**TRIBUNAL REGIONAL DO TRABALHO DA 7ª REGIÃO
COORDENADORIA DE MANUTENÇÃO E PROJETOS**

PROAD N° 3990/2021 (Principal)

INFORMAÇÃO TÉCNICA N° 01

1.1. O objetivo dessa informação técnica é de esclarecer a alteração de quantidades, referente ao objeto do Contrato n° 12/2023, que trata das obras de execução dos **Serviços de Retrofit das Fachadas, Recuperação Estrutural, Impermeabilização e Serviços Gerais do Edifício Dom Helder Câmara, situado a Avenida Tristão Gonçalves n° 912 – Centro - Fortaleza /CE, pertencente ao Tribunal Regional do Trabalho da 7ª Região, contratada sob o regime de empreitada preços unitários.**

Foto 01 – Detalhe do recuo da fachada Norte na dimensão de 80cm para acesso aos painéis abaixo das janelas dos pavimentos.

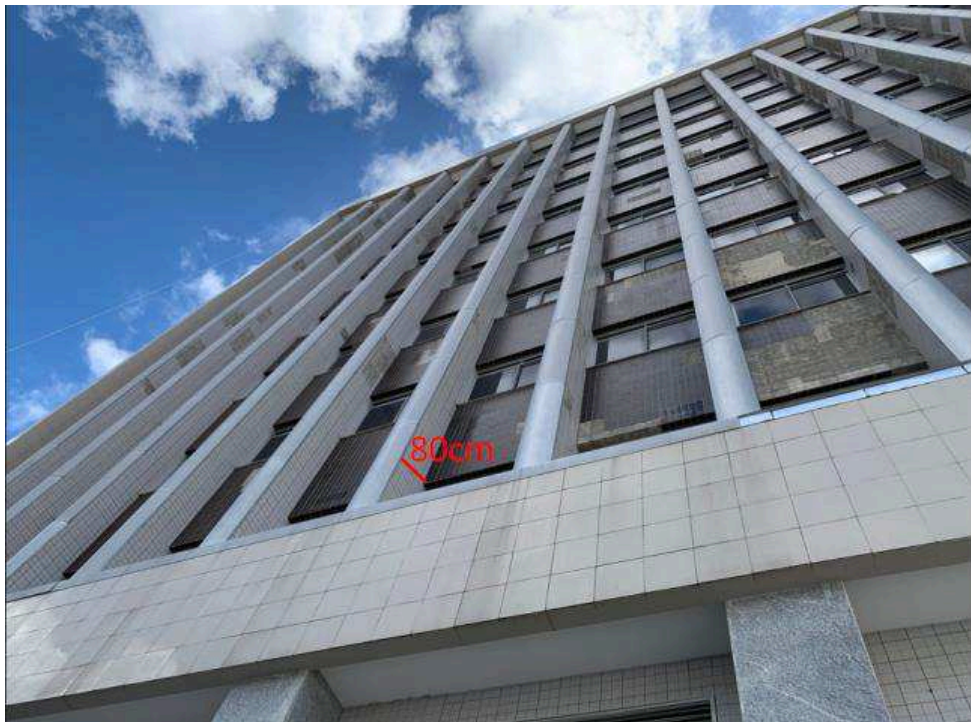
3.3.2. Assim, a fundamentação desse pedido da Contratada se baseou no fato de que durante a montagem dos andaimes modulares fachadeiros até o nível do **1º Pavimento** do prédio, com o intuito de iniciar a demolição do revestimento existente, observou-se que, logo após o painel inferior da fachada revestida de porcelanato, tanto nas fachadas **Norte** e como na **Sul**, há um recuo de **80cm**, que corresponde a largura do pilar existente, conforme demonstra a figura abaixo:

Foto 02 – Detalhe do recuo dos andaimes modulares fachadeiros da fachada Sul da edificação na dimensão de 40cm para possibilitar a montagem e fixação das peças.

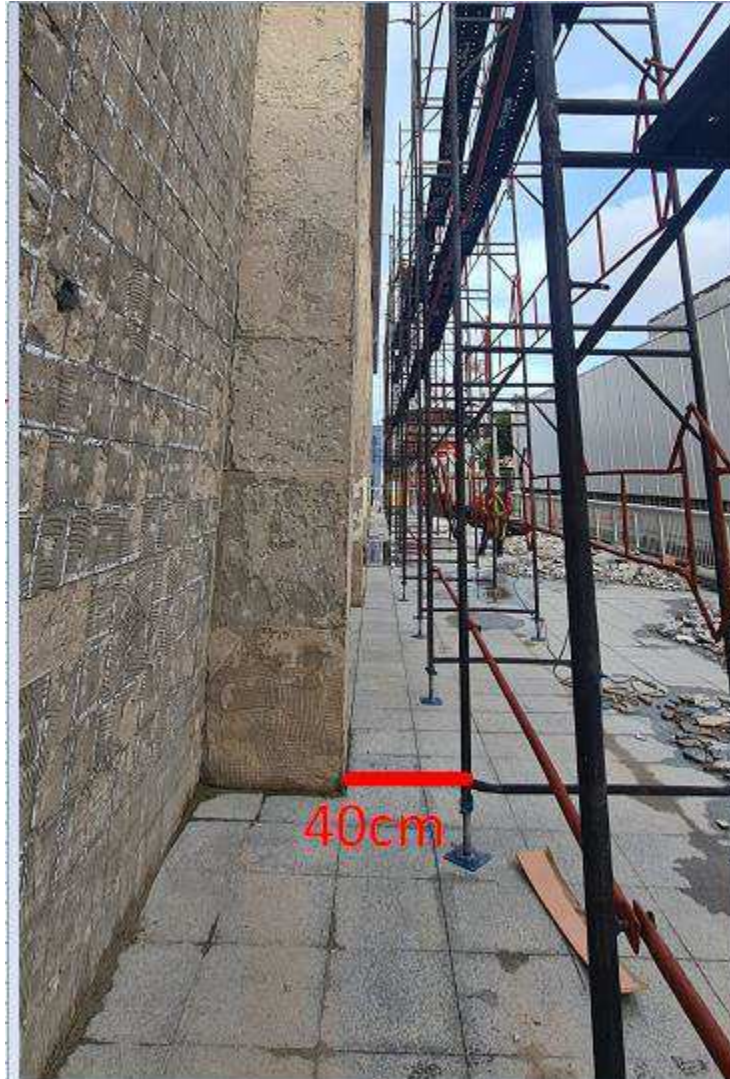
3.3.3. Em vista disso, outro fato relevante é que para realização da montagem e fixação dos andaimes modulares fachadeiros na estrutura da edificação, tornou-se necessário um afastamento mínimo de **40cm**, para permitir a passagem de um trabalhador e o melhor manuseio das peças na montagem das torres, de acordo com o registro fotográfico abaixo:

3.3.4. Com efeito, nas fachadas **Norte** e **Sul** do edifício, ao montar o sistema de Andaime Fachadeiro, passou-se a ter um afastamento na ordem de 120cm, que representa a **distância entre o piso de trabalho do Andaime Fachadeiro, no qual os funcionários irão operar e a fachada da edificação**. Observa-se que devido a essa distância, os funcionários não terão contato com a fachada impossibilitando as demolições e demais serviços previstos.

Foto 10 – Desenho esquemático com as medidas reais do perímetro do Chapim de Granito no Pavimento da Cobertura

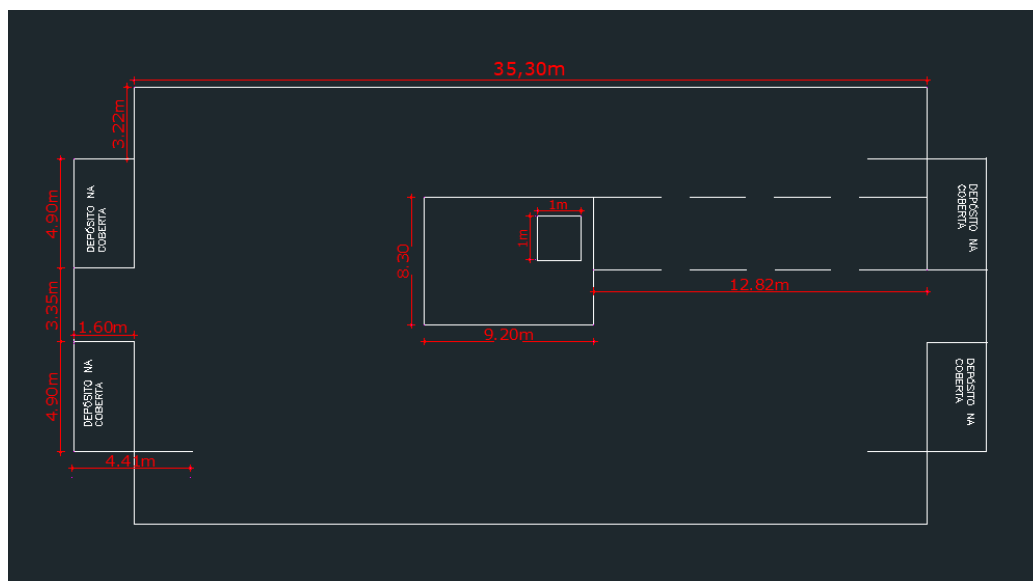
3.7.1. Contudo, realizou-se o levantamento em campo do perímetro total do chapim na platibanda da edificação e no contorno da caixa d'água, perfazendo um total de **190,00m**, que subtraído do total previsto de contrato **50,00m**, teremos um **ACRÉSCIMO** de **140,00m** no item **2.2.11 - CHAPIM DE GRANITO CINZA ANDORINHA COM LARGURA DE 22CM E ESP=2CM**, considerado por esta Fiscalização como uma **FALHA de PROJETO**.

3.7.2. Por consequência, consultamos o **Autor do Projeto Básico**, que registrou que essa diferença se deu pelo avançado estado de corrosão dos chapins de concreto existentes, que foram se degradando durante o processo de instrução processual, aumentando significativamente o número de peças a serem substituídas, uma vez que esse processo começou a ser instruído em **Agosto de 2021**.

3.7.3. Por isso, ele concorda com a decisão da Comissão de Fiscalização pela substituição completa de todas as peças, uma vez que devido ao avançado estado de corrosão constatado, as peças eventualmente não substituídas,
